**Arbetskyddsstyrelsens  
handledning för ackrediterade  
kontroll- och certifieringsorgan**

**MOBILPLATTFORM - DRIVHJUL VIKER SIG**

Typ AMZ 66 och AMZ 66 XT

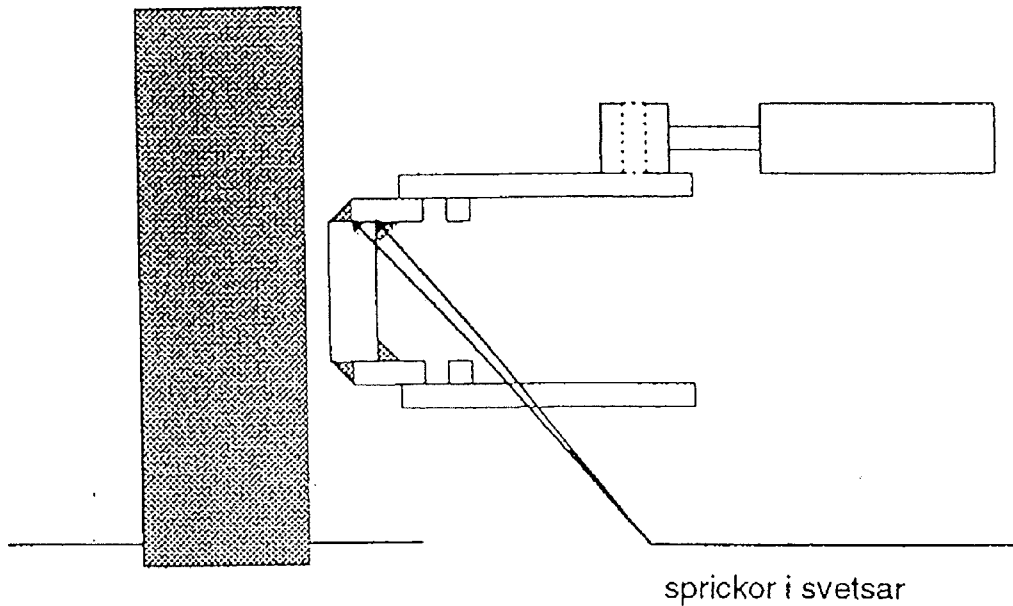
Två tillbud har inträffat med rubricerade mobilplattformar där ett drivhjul viker sig beroende på att svetsarna spricker i plattan för en styrlänk. Flera plattformar som ej havererat har varit behäftade med sprickor. De flesta ägarna är meddelade per brev.

Se bild sid 2.

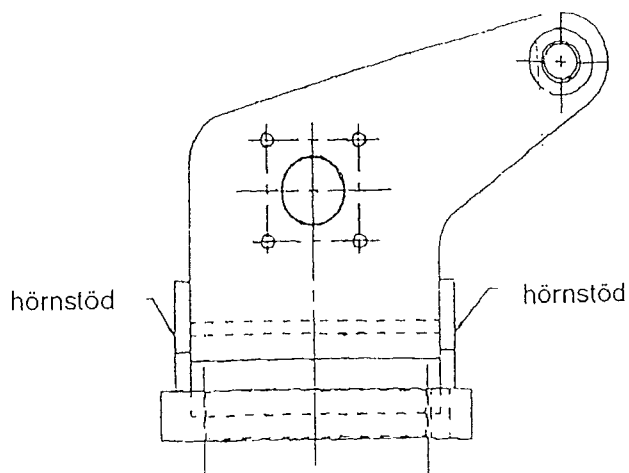
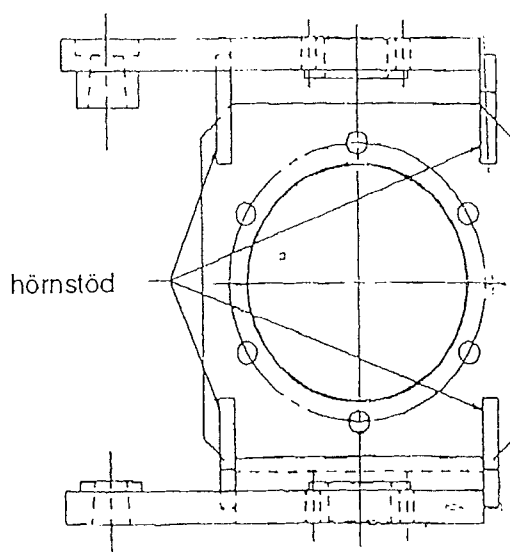
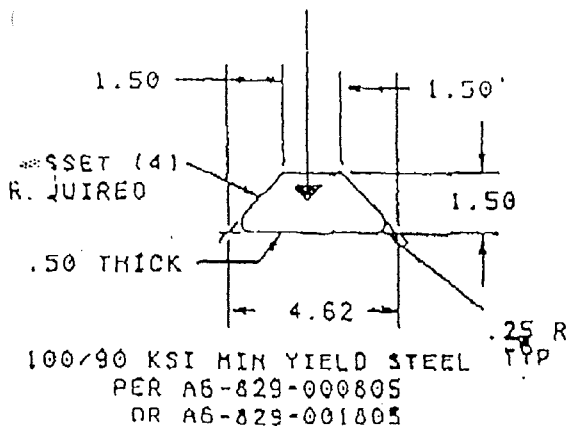
Det är viktigt att vid besiktning kontrollera att hjulinfästningarna har förstärkts enligt tillverkarens anvisningar. Se sid 3 - 4.

ALL WELDS TO BE AWS GR 110 (E11018)

EG MILARC 118

PREHEAT-----225° F/107° C

MAX INTERPASS TEMP-450° F/232° C
